市民の手による 石木ダムの検証結果 (治水について)

石木ダム建設絶対反対同盟

ダムからふるさとを守る会

長崎県(検討主体)は国交省からの通知を無視して検証作業を進めている

川棚川治水計画の目標流量

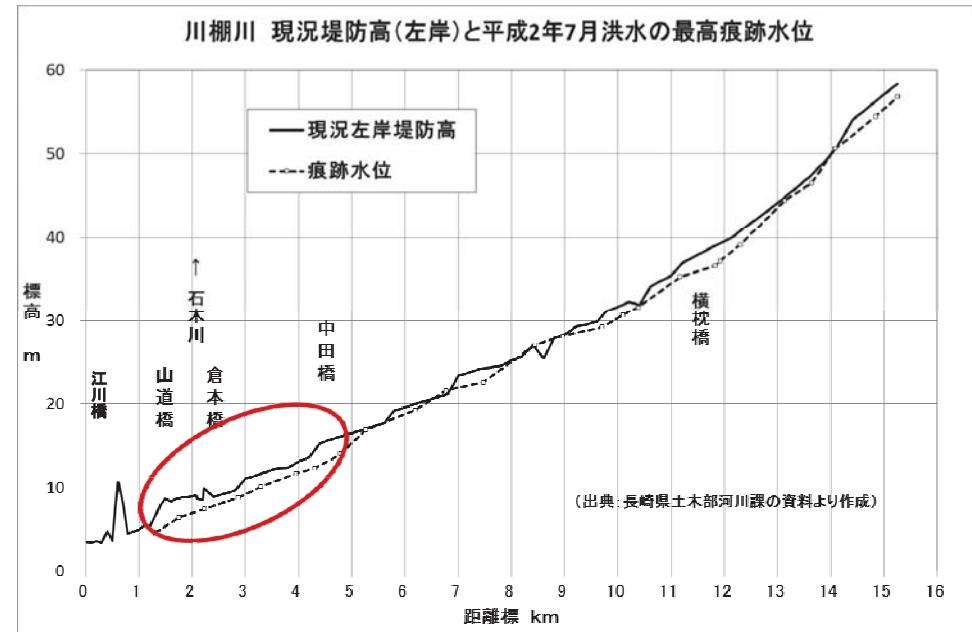
1990年7月洪水は山道橋で827m³/秒であるから、河道の目標流量1,130m³/秒を大きく下回っており、余裕のある状態であった。

1990年7月洪水は倉本橋で697m³/秒であるから、その洪水の規模は概ね1/30であった。

1990年7月洪水で川棚川からの越流は？(右岸)

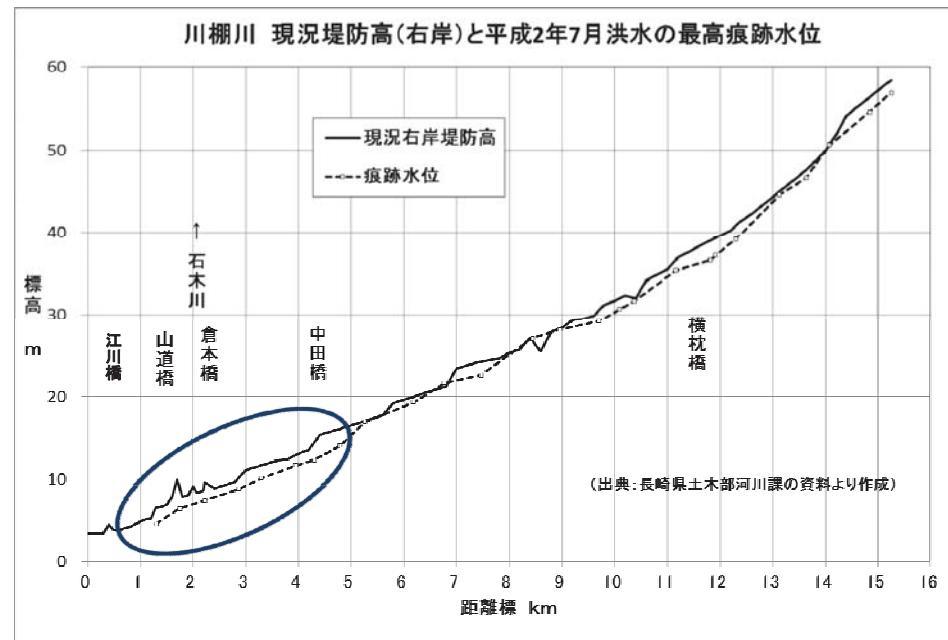
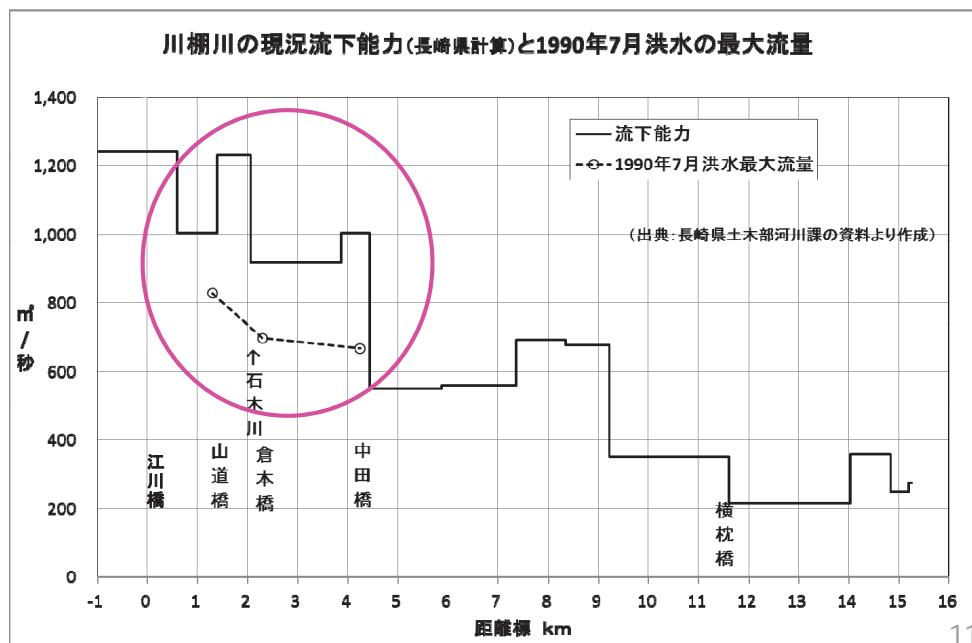
1990年7月洪水で川棚川からの越流は？(左岸)

下流部では現堤防高から1メートル以上の余裕があった。

下流部では現堤防高から1メートル以上の余裕があった。

1990年7月洪水の流量は川棚川の現況流下能力を大きく下回っていた。

川棚川・山道橋の実績流量と計画流量

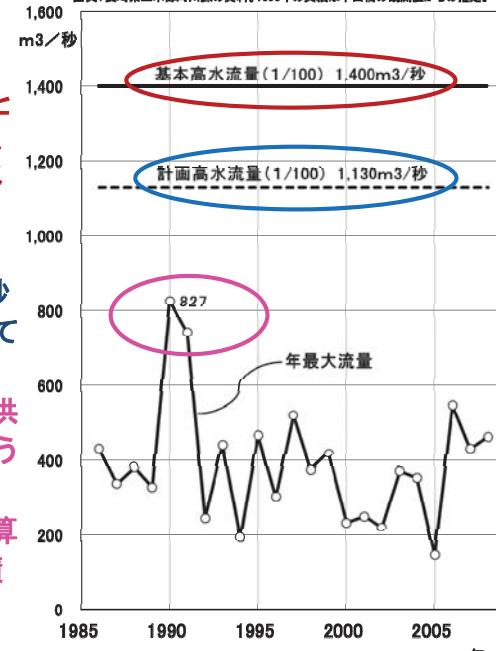
川棚川水系河川整備計画では、最下流部(山道橋)は、基本方針と同じく、治水安全度を1/100として、1,400m³/秒の目標流量(基本高水流量と同じ)が設定されている。

そして、石木ダムと野々川ダム(既設)で1,130m³/秒に落とし、1,130m³/秒を河道整備で対応することになっている。

しかし、1,400m³/秒という大きな洪水が本当に来ることがあるのだろうか。

1,400m³/秒はあくまで机上の計算値であって、最大洪水流量の実績値は827m³/秒(野々川ダム調節後)にとどまっている。

石木川の現況

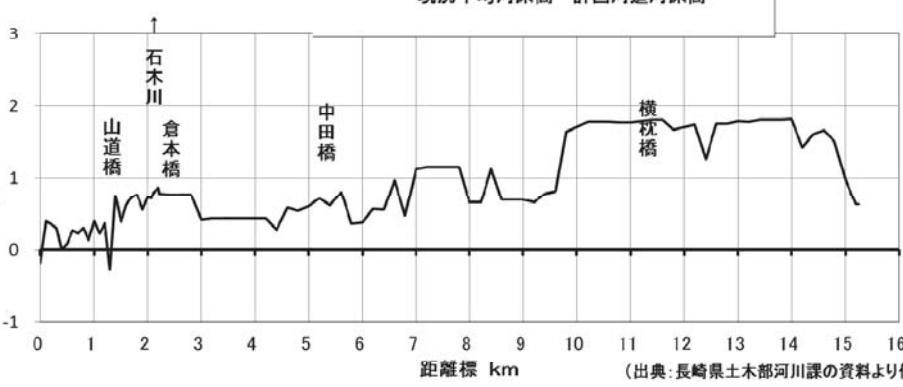
石木川の現況堤防高は計画堤防高を上回っているが、右岸側は余裕が小さい。

石木川は石木ダムを前提として計画堤防高が低めに設定されているので、一部の区間では堤防のかさ上げが必要と考えられる。

川棚川の現況

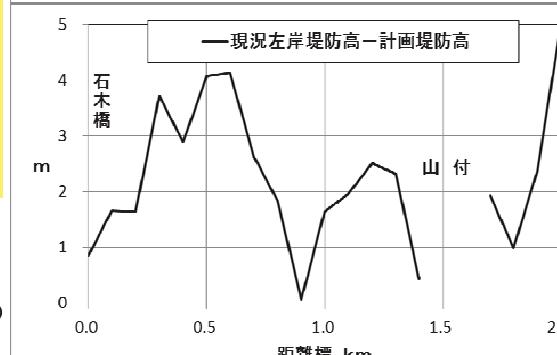
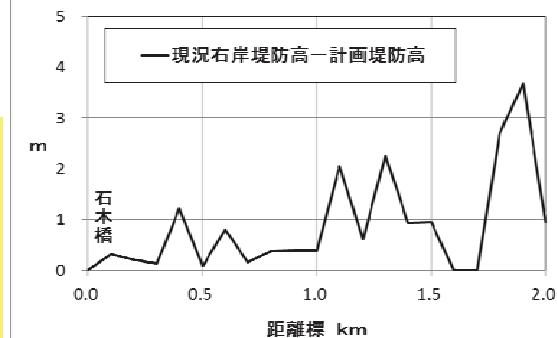
川棚川の現況堤防はほとんどの区間で計画堤防高まで整備されている。

- 河川整備計画の目標流量を現実的な値に設定し直し、石木ダム不要の計画にする。
- 川棚川では現況河床高が計画堤防高より高い区間が多いので、必要に応じて河床の掘削計画を具体化する。
- 石木川では必要に応じて、右岸堤防のかさ上げと河床掘削の計画を具体化する。

石木川の現況

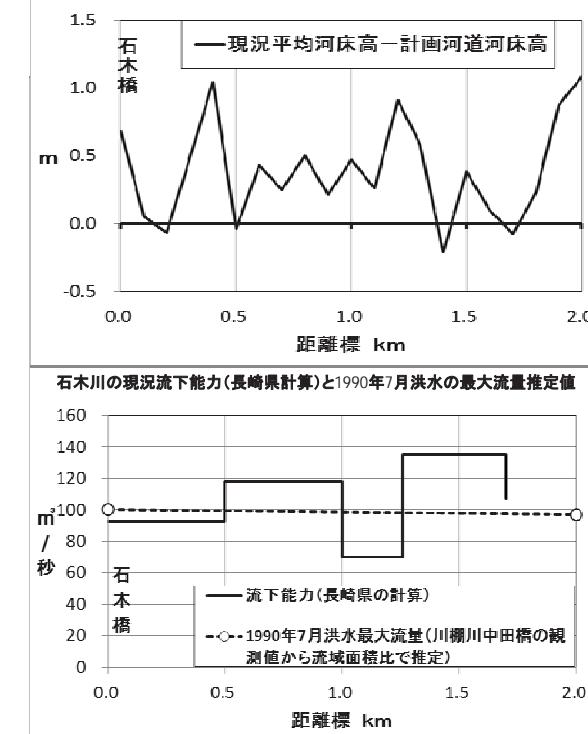
石木川の現況河床高は計画河床高より高い区間が多い。

1990年7月洪水の最大流量推定値と比べると、現況流下能力は不足している区間があるので、堤防のかさ上げと河床の掘削が必要と考えられる。
